第一视角		实施日期		宁波奥德普电梯部件有限公司 NINGBO AODEPU ELEVATOR COMPONENTS CO.,LTD.			
CC 关键特性		总装示意图		张紧装置			
设计	胡建升	2022.09.13	标准化	阶段标记	重量	比例	
审核	刘晶	2023.04.04		B		1:4	
工艺	竺钊辉	2023.04.04	批准	俞礼园	2023.04.06	第 3 张	共 4 张

第一视角 		实施日期		 宁波奥德普电梯部件有限公司 NINGBO AODEPU ELEVATOR COMPONENTS CO., LTD.				
					CC 关键特性				钢板 Q235B/6.0				
					设计 胡建升 2022.09.07		标准化				阶段标记 重量 比例		
					审核 刘晶 2023.04.04						A 1:2		
③ 1 图纸更新换代					胡建升 2023.04.04		审核 刘晶 2023.04.04				A 1:2		
标记 处数 更改内容					签名 年月日		工艺 竺钊辉 2023.04.04		批准 俞礼园 2023.04.06		第 1 张 共 1 张

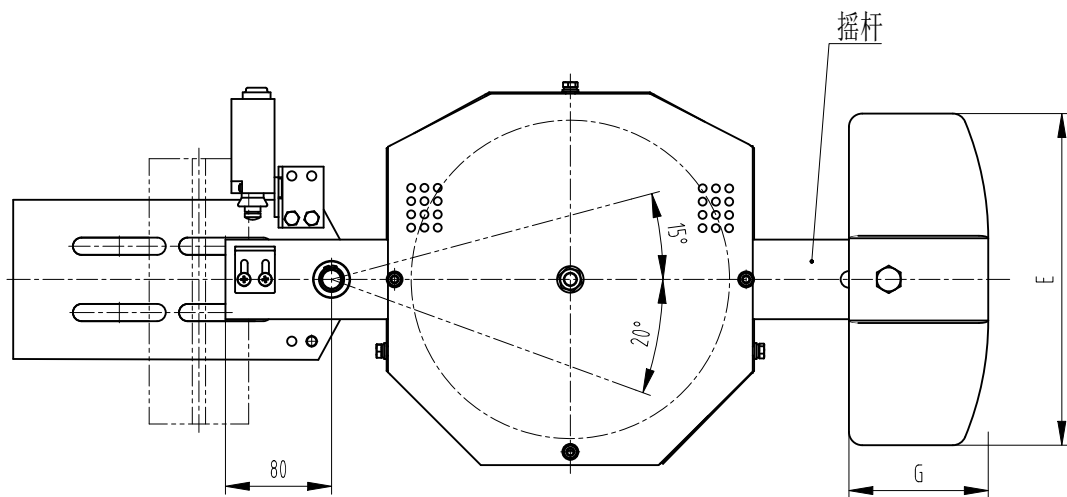
增加2套M8X25螺栓
螺母弹垫
固定安装板件1和件2
